威海集采集配商贸物流有限责任公司县域集采集配中心项目施工总承包（地块二）答疑文件

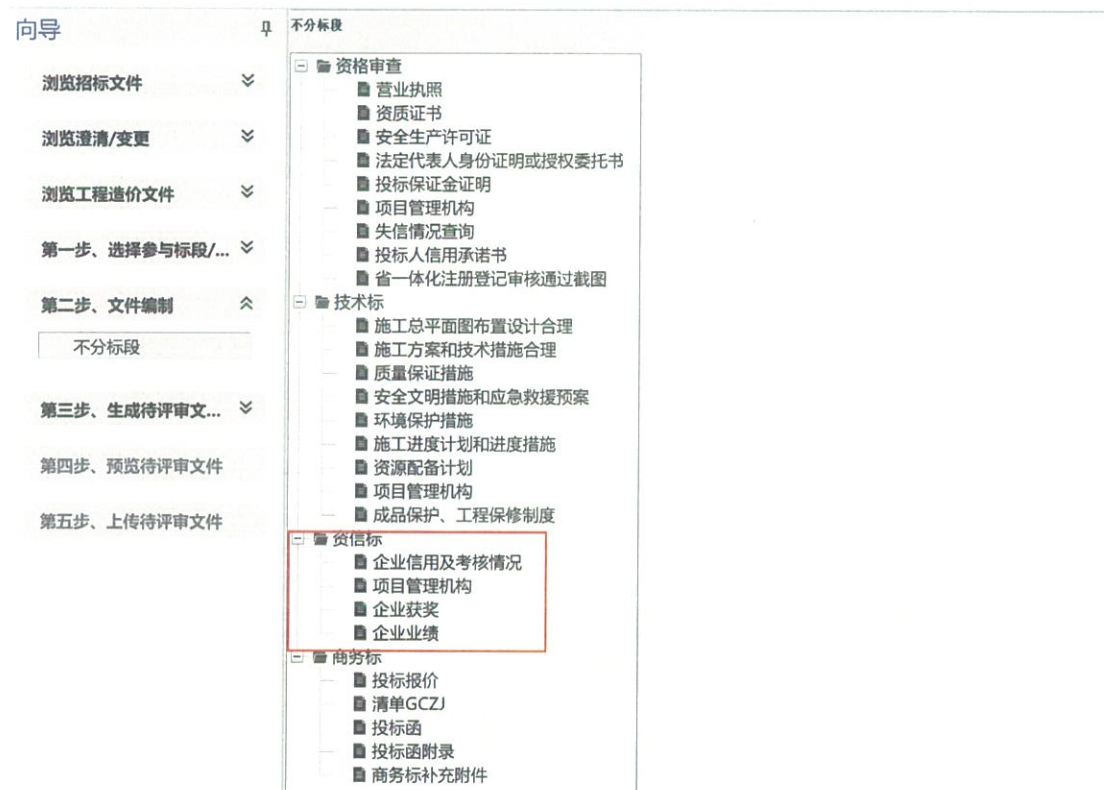
2. 在下载招标文件中提到了原件现场核验，在下载凭证中提到了需要携带下载标书凭证到开标现场，如下图，本次投标为远程不见面开标，是否不需要携带任何原件及资料于开标当天抵达现场？仅需按要求远程参加开标解密即可？

回复：投标保证金中如以银行保函形式递交的需提供原件，此外本次投标无需另

外提供任何原件。按照招标文件要求远程参加开标解密即可。
